Merkblatt Nr. 105.4

Torpedo-Dreigang-Naben 515/415

Torpedo-Duomatic-Naben 102/101

## Betreff: **KONSTRUKTIONSÄNDERUNG**

Abdichtung des Festkonus-Kugellaufs auf der Antriebsseite

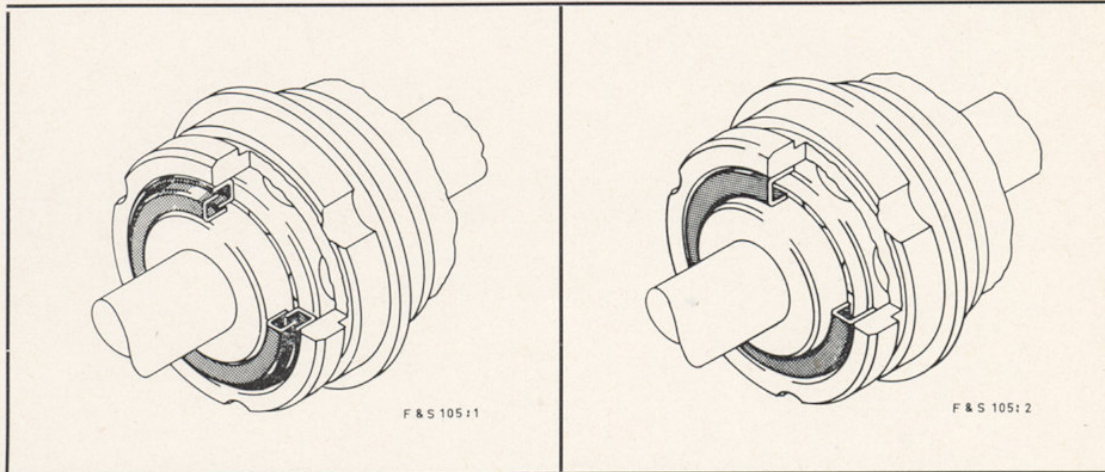
Der Staubdeckel Nr. 0521 105 000 auf dem Festkonus entfällt, dafür hat der Antrieber bzw. Planetenradträger einen neuen Staubdeckel.

Zsb. Antrieber für Torpedo-Dreigang-Naben:	0572 103 200 (bisher: 0572 103 100)
Zsb. Planetenradträger für Torpedo-Duomatic-Naben:	0172 100 200 (bisher: 0172 100 100)
Staubdeckel im Antrieber bzw. Planetenradträger:	0121 108 000 (bisher: 0521 106 000)
Festkonus für Dreigang- und Duomatic-Naben:	0508 102 000 (bisher: 0574 105 000)

1. Beim Einbau eines neuen Festkonusses (ohne Staubdeckel!) muß auch der Staubdeckel im Antrieber bzw. Planetenradträger ausgewechselt werden. Beachten Sie bitte, daß der neue Staubdeckel Nr. 0121 108 000 **umgekehrt** einzubauen ist (siehe Abbildung!).
2. Beim Einbau eines neuen Antriebers bzw. Planetenradträgers muß der Staubdeckel des Festkonusses entfernt werden!
